Дата: **24 октября 2008**

Предмет: **Расположение скобы крепления амортизатора крышки багажного отсека RXP / RXT**

№. **2008-11**

Типичное изображение – прежнее расположение скобы

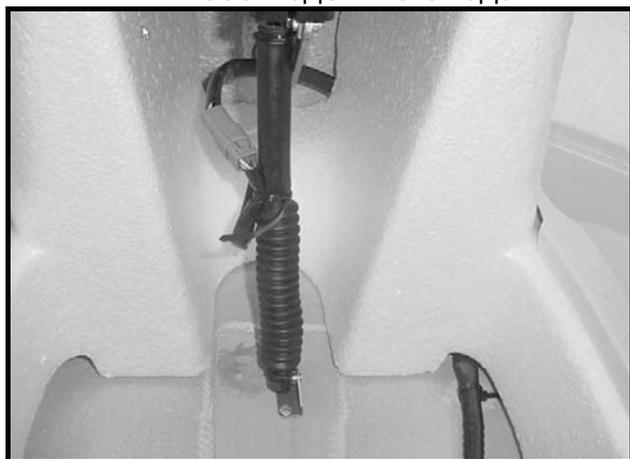
Было обнаружено несколько случаев отсоединения амортизатора крышки багажного отделения от боковой скобы крышки багажного отделения на моделях RXP / RXP-X и RXT / RXT-X 2008 модельного года.

Для устранения этого недостатка, было принято решение переместить нижнюю скобу амортизатора при сборке гидроцикла на заводе-изготовителе.

Модель	Новое расположение
RXP / RXP-X	На 10 мм левее*
RXT / RXT-X	На 15 мм левее*

Типичное изображение – сдвиньте скобу влево

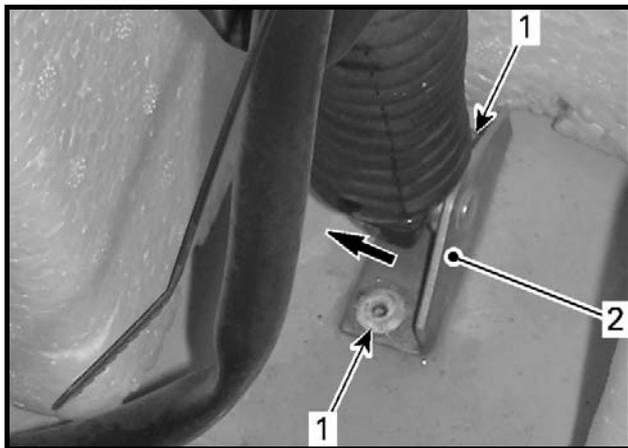
4. Высверлите 2 заклепки крепящие скобу и снимите ее.

5. Отмерьте и отметьте места в которых необходимо просверлить отверстия:

Типичное изображение – скоба, установленная на новом месте

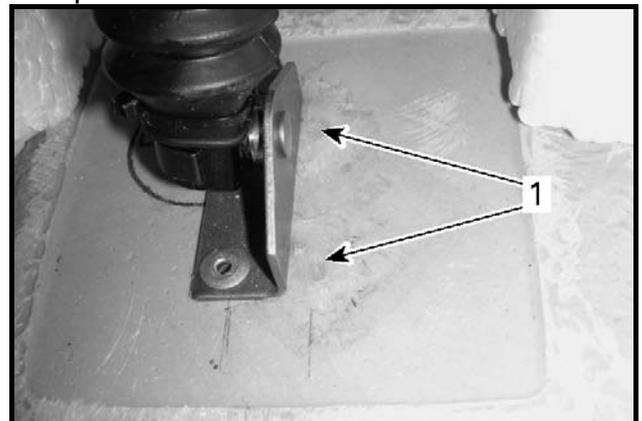
6. Просверлите 2 новых отверстия для установки скобы.

7. Закрепите скобу на корпусе двумя заклепками.

Типичное изображение – отверстия закрытые силиконом

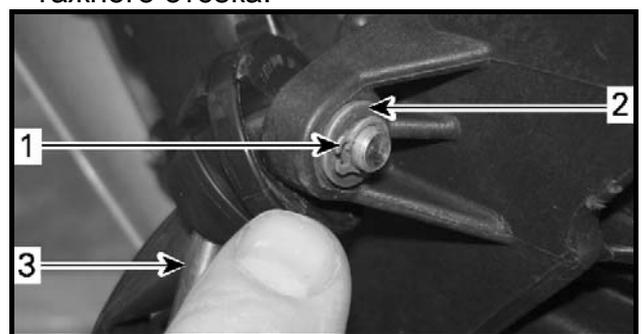
8. Нанесите LOCTITE 5910 (P/N 293 800 081) или силикон на старые отверстия.
